Volkswagen

T5

Рис. 1: Опорный подшипник амортизационной стойки, варианты исполнения A/B

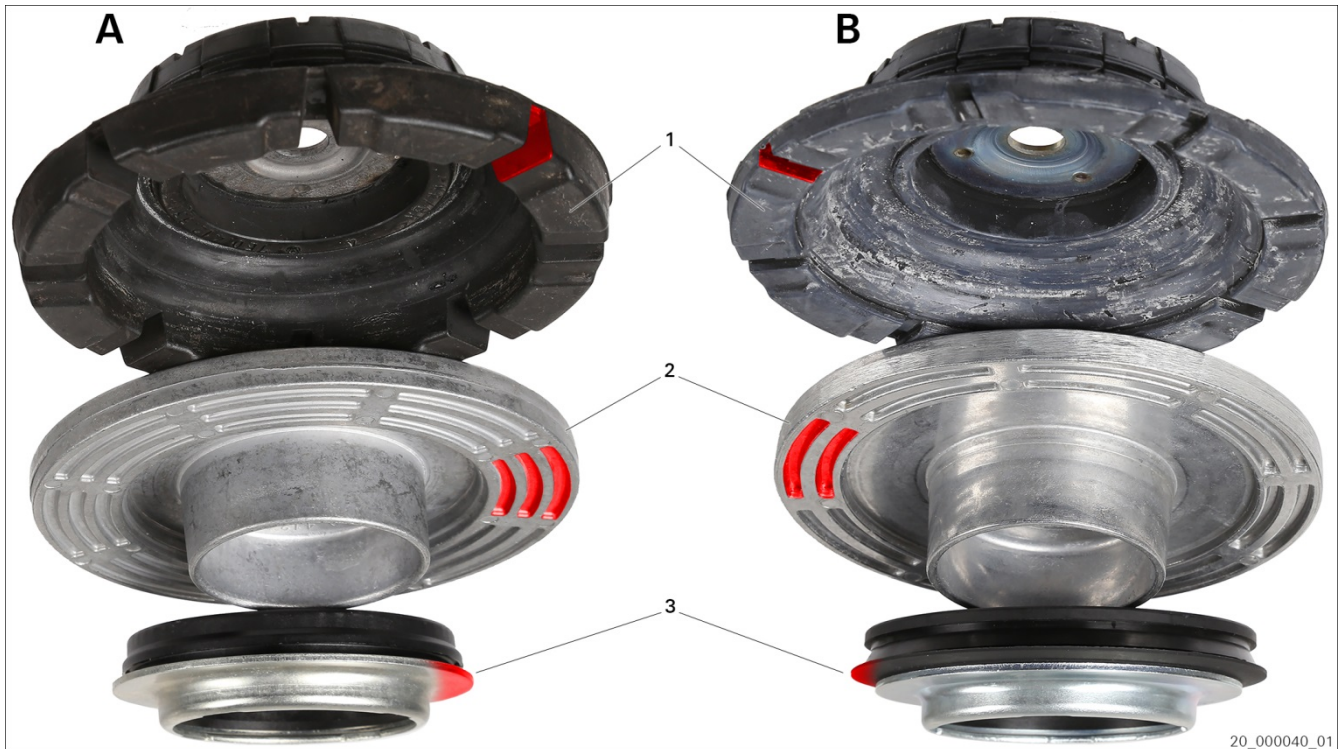
В Volkswagen T5 может быть установлен один из двух вариантов опорного подшипника: А или В (рис. 1).

- При демонтаже выяснить, какой вариант установлен на транспортном средстве (рис. 1, красным цветом выделены участки визуального контроля).
- Проверить демонтированную тарелку пружины (2) на наличие повреждений. Если повреждена тарелка варианта исполнения А(2), необходимо произвести замену всего узла на вариант исполнения В. Требуется замена всех деталей (1, 2, 3), поскольку тарелка пружины варианта А уже не поставляется даже автопроизводителем.
- Взаимозаменяемость деталей

Автопроизводитель, разрешает замену комплекта опорного подшипника варианта А на вариант В. **Запрещено комбинировать** детали вариантов А и В друг с другом! ZF Aftermarket рекомендует всегда заменять попарно на одной оси автомобиля однотипные комплекты опорных подшипников Соблюдайте указания автопроизводителя.
